**Dodatek č. 1 ke Smlouvě o dílo, č. 0031/0/OPRI/22,
ze dne 26. 9. 2022**

Projekt: ZŠ Na Výši, V Cibulkách

Předmět: Příloha č. 1 - Aktualizované zadání Investora

2PP

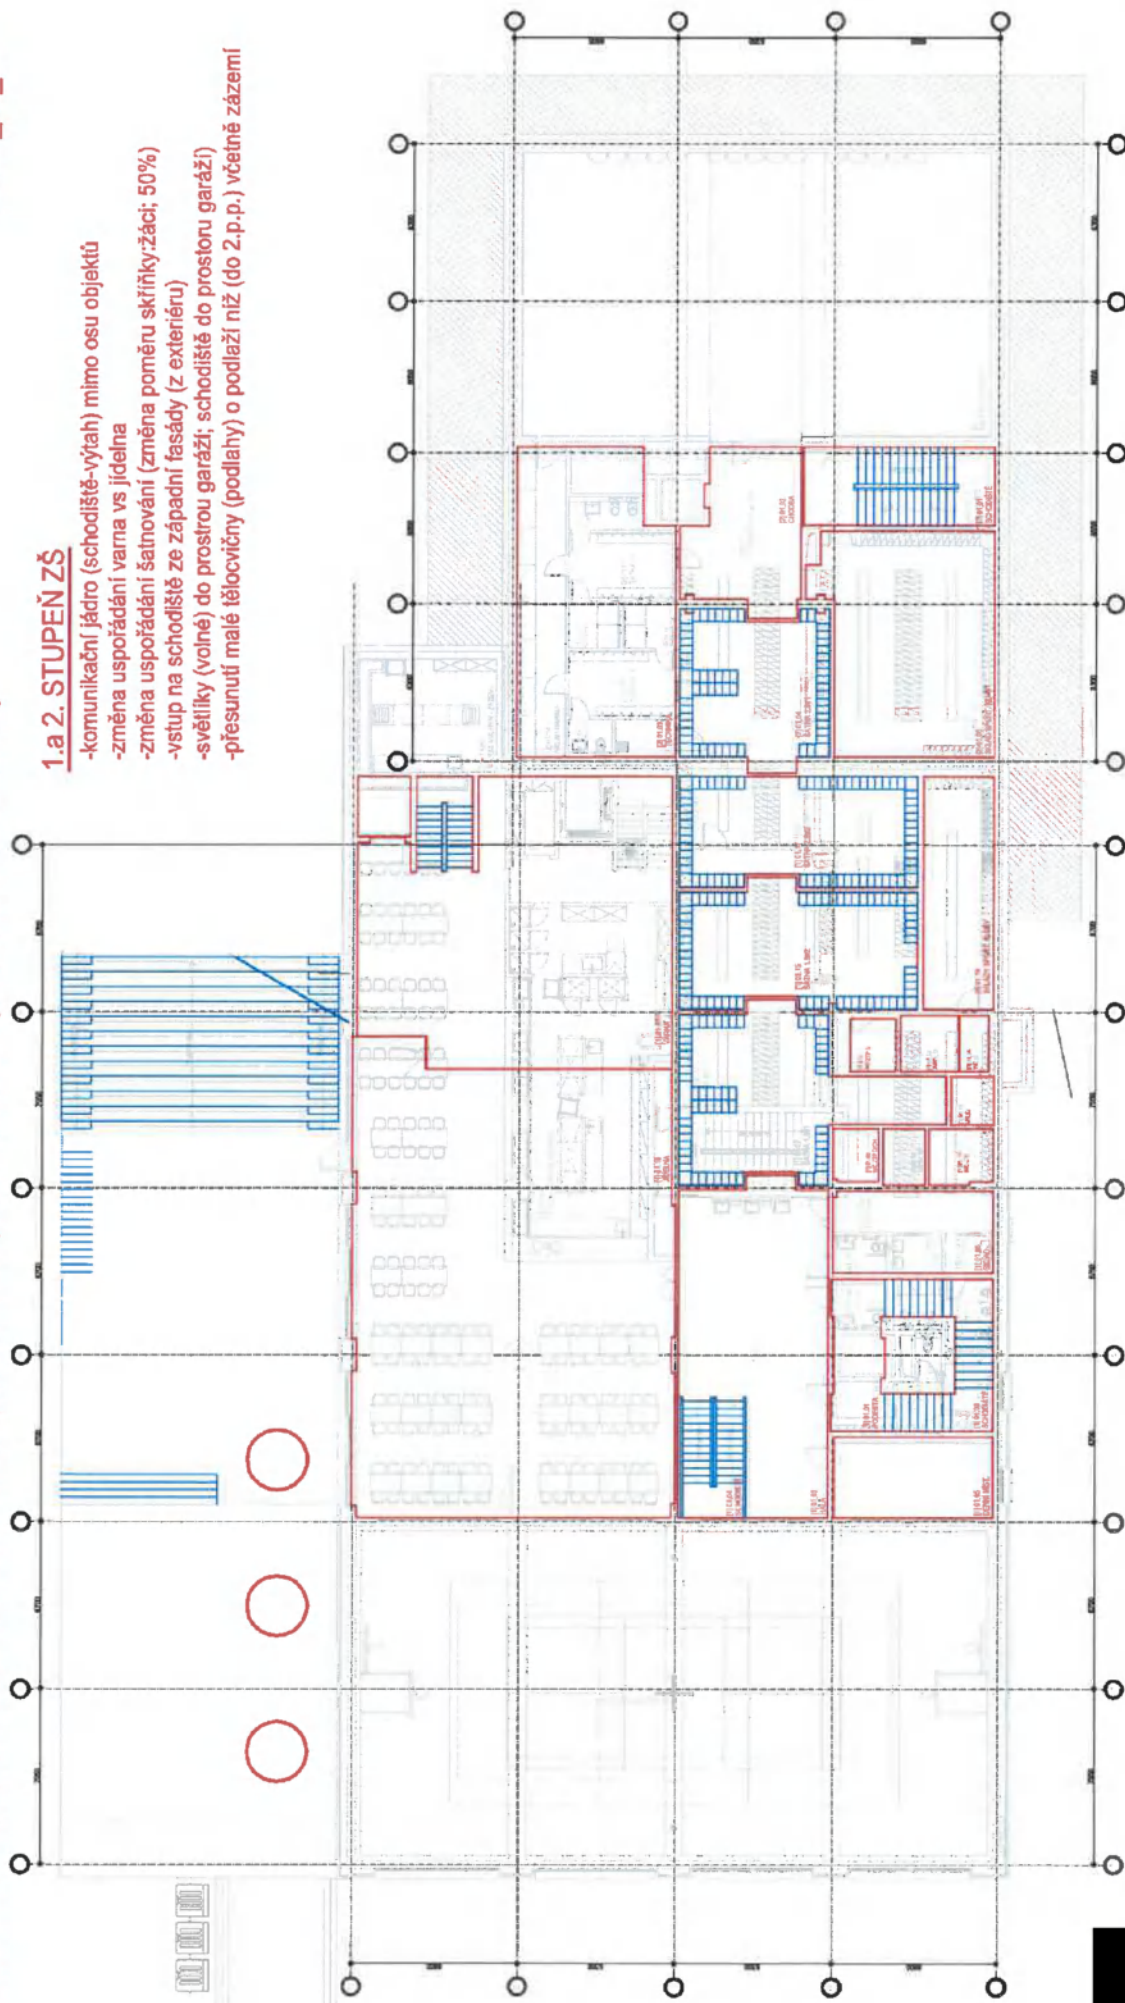
- komunikační jádro (schodiště-výtah) mimo osu objektů
- změna prostorů v rámci garáží (zejména přesun odpadů)
- světelníky
- schodiště: přímé spojení s ext.
- odpady, TS
- změna zázemí kuchyně
- změna zázemí pro TV (šatny, hyg. zázemí) pro velkou tělocvičnu

1NP

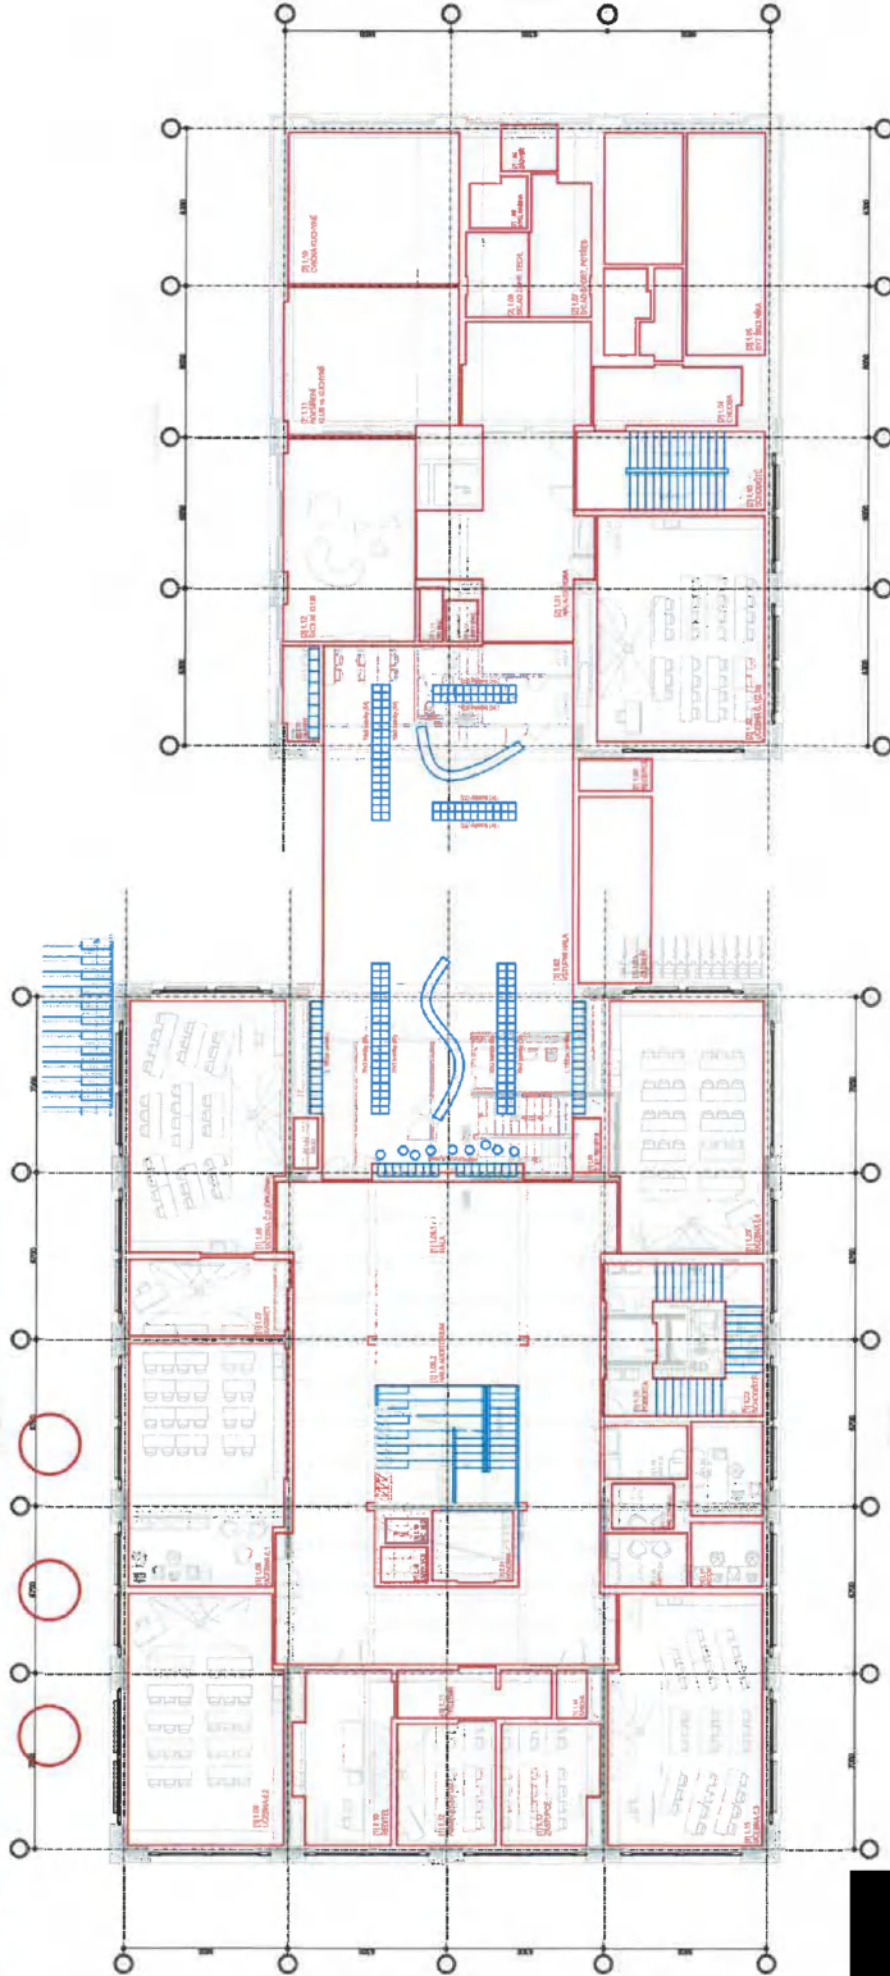
- komunikační jádro (schodiště-výtah) + hyg. zázemí přesunuté mimo osu objektu
- "bloku vedení" k severní fasádě (učebna přesunuta do 2.n.p.)
- doplňková vstupní hala s přezouváním + skříňky pro 1. třídu a přípravku
- východní fasáda: přeskupení prostorů
- foyer: upravena geometrie schodiště (možno využít prostor pod schodištěm: hovorňa)

- doplňková vstupní hala s přezouváním
- přesunutí malé tělocvičny o podlaží níž (do 1.p.p.)
- do uvolněného prostoru (pro tělocvičnu): cvičná kuchyňka, byt školníka (2kk)
- prostor kuchyňky navázat na prostor klubu

ZNP

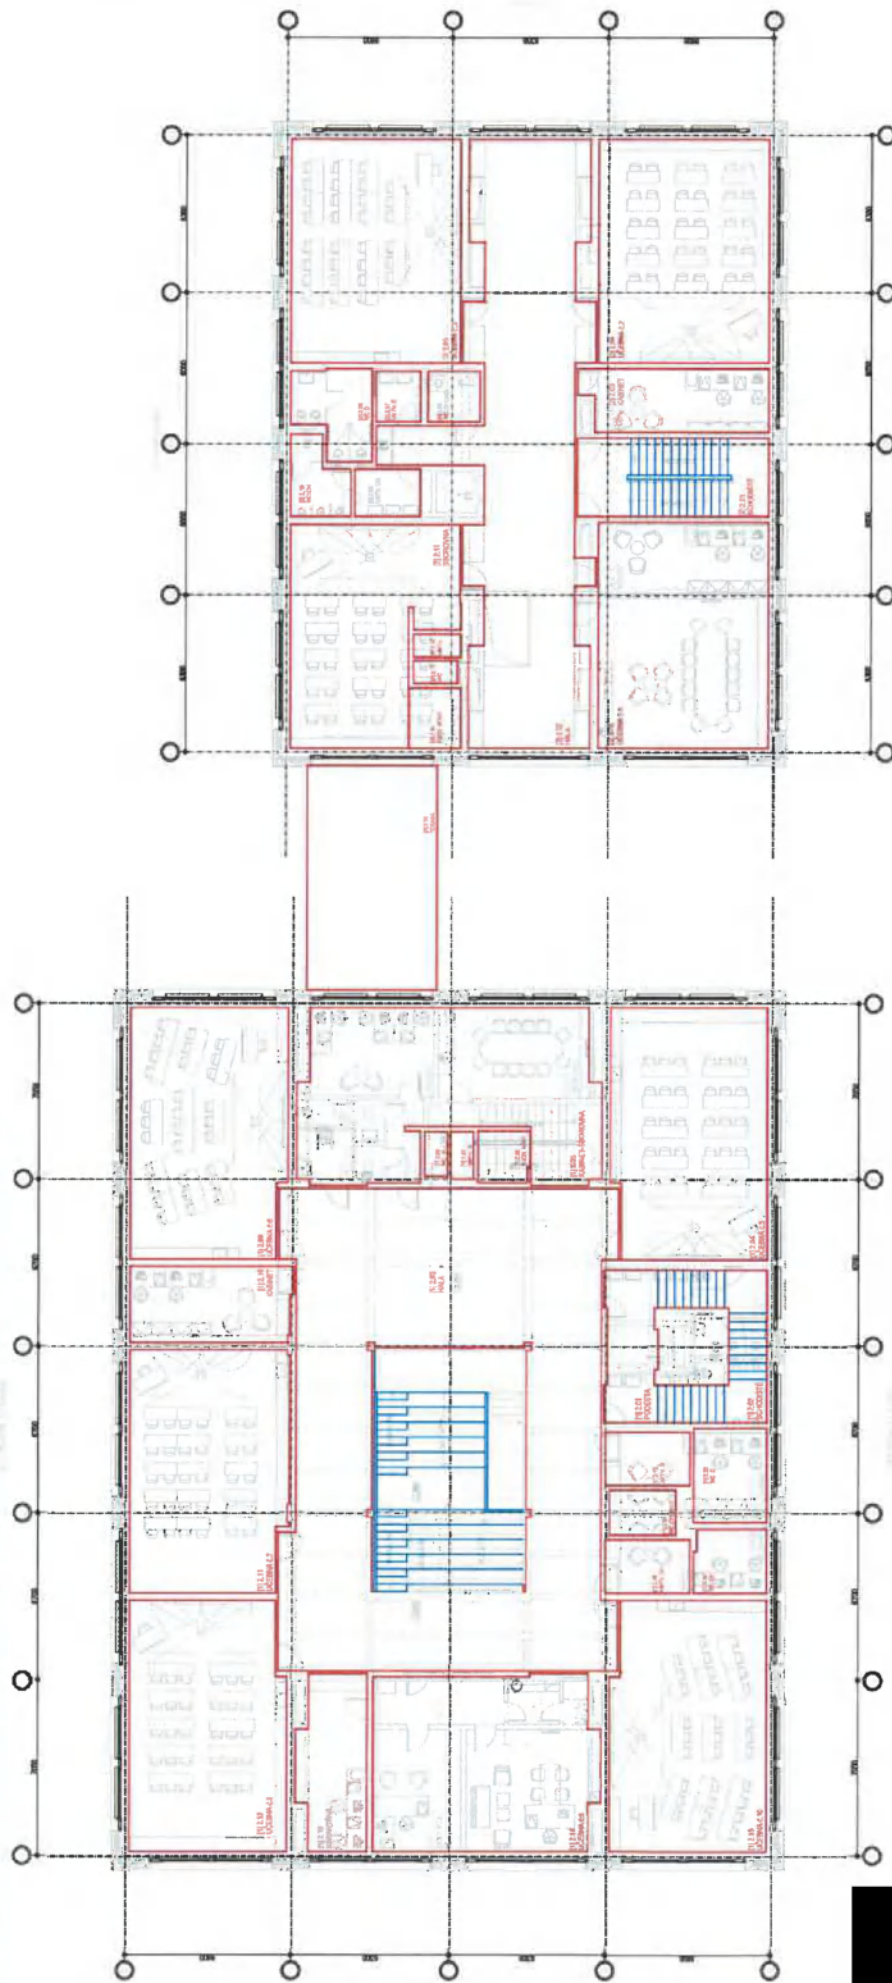
- komunikační jádro (schodiště-výtah) + hyg. zázemí přesunuté mimo osu objektů
- kmenová učebna (sever) namísto "bloku vedení" (ten přesunut na úroveň 1.n.p.)
- prostor pro přezouvání (1. a 2.stupně)
- "blok učitelů" k jižní fasádě (naproti bloku učitelů 2. stupně); možný přístup na střechu-terasu
- foyer: upravená geometrie schodiště (možno využít prostor pod schodištěm v rámci 1.n.p.)

- sloučení prostoru pro učitele (sborovna+kabinet)
- změna dispozice: výměna pozice "kmenová učebna" vs "sborovna-kabinet"
- možný přístup na střechu-terasu ze sborovny
- ...ostatní beze změny

32P

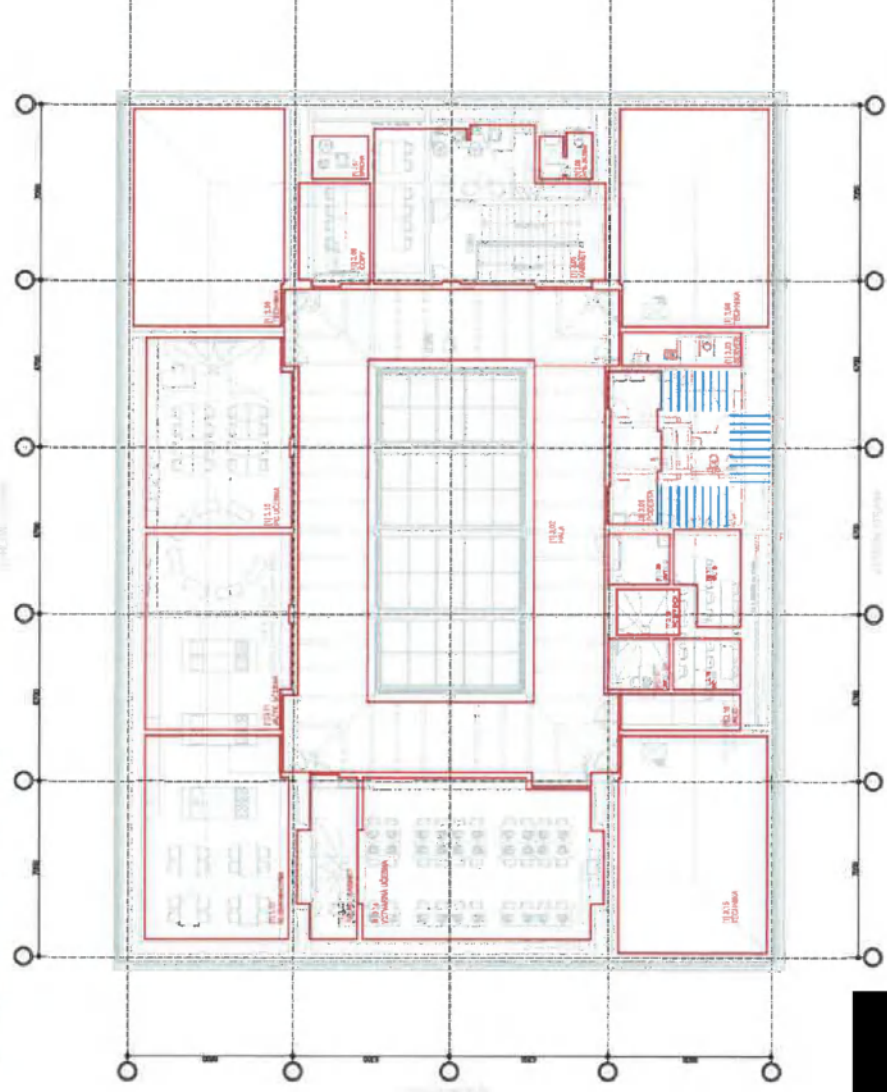
- komunikační jádro (schodiště-výtah) + hyg. zázemí přesunuté mimo osu objektů
- "blok učitelů" k jižní fasádě (naproti bloku učitelů 2. stupně); možný přístup na sítěchu-terasu
- sever: odborná učebna (PC) nahrazena výtvornou výchovou
- východ: blok "společenský prostor: knihovna-klub/jazyk: učebna/pc-učebna
- foyer (chodba/světlik): beze změny

4NP

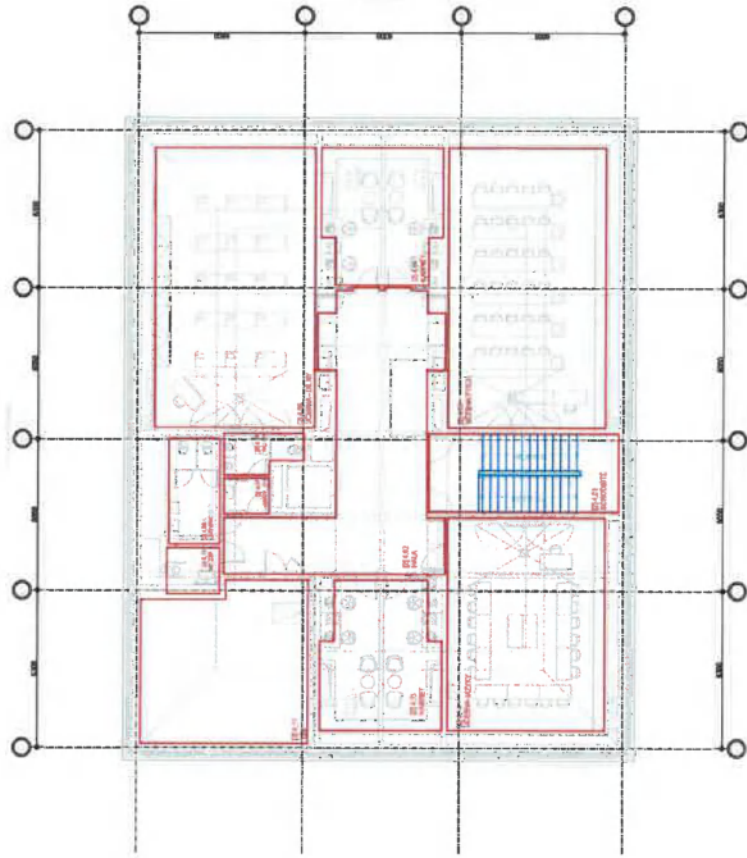
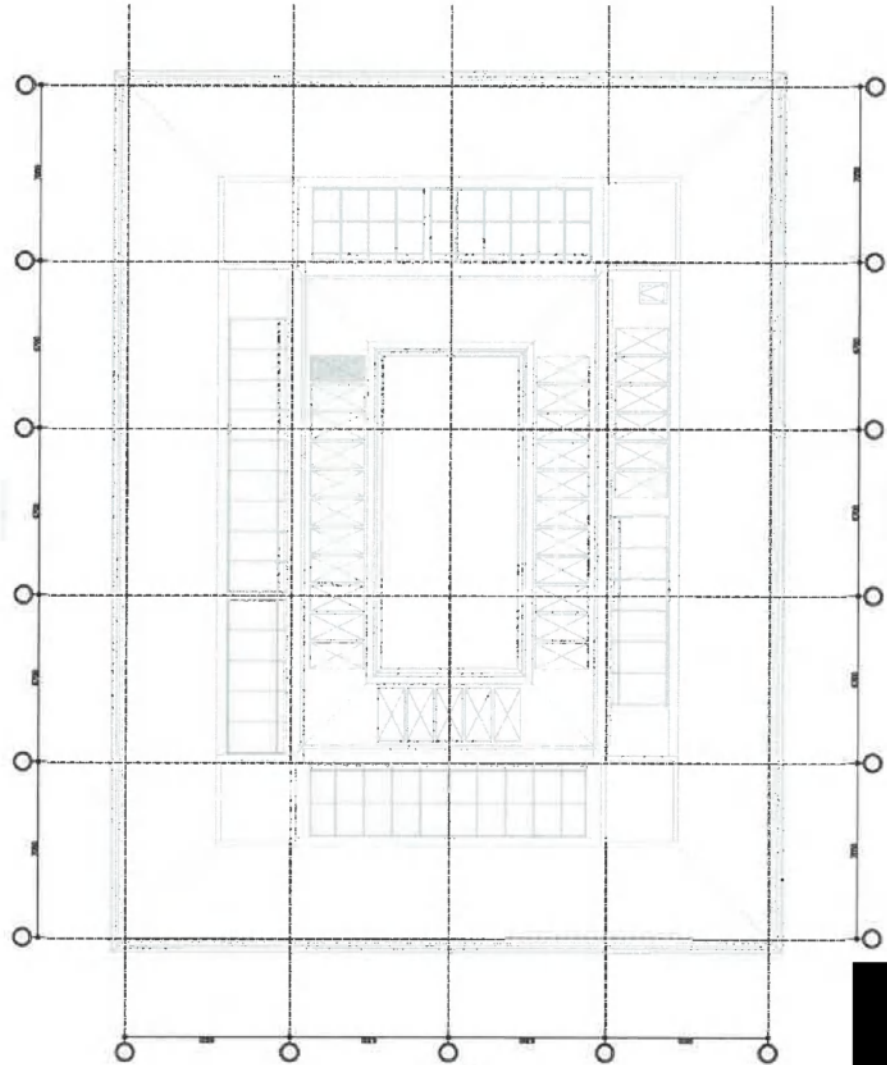
-sloučení kabinetů do jednoho (většího) prostoru
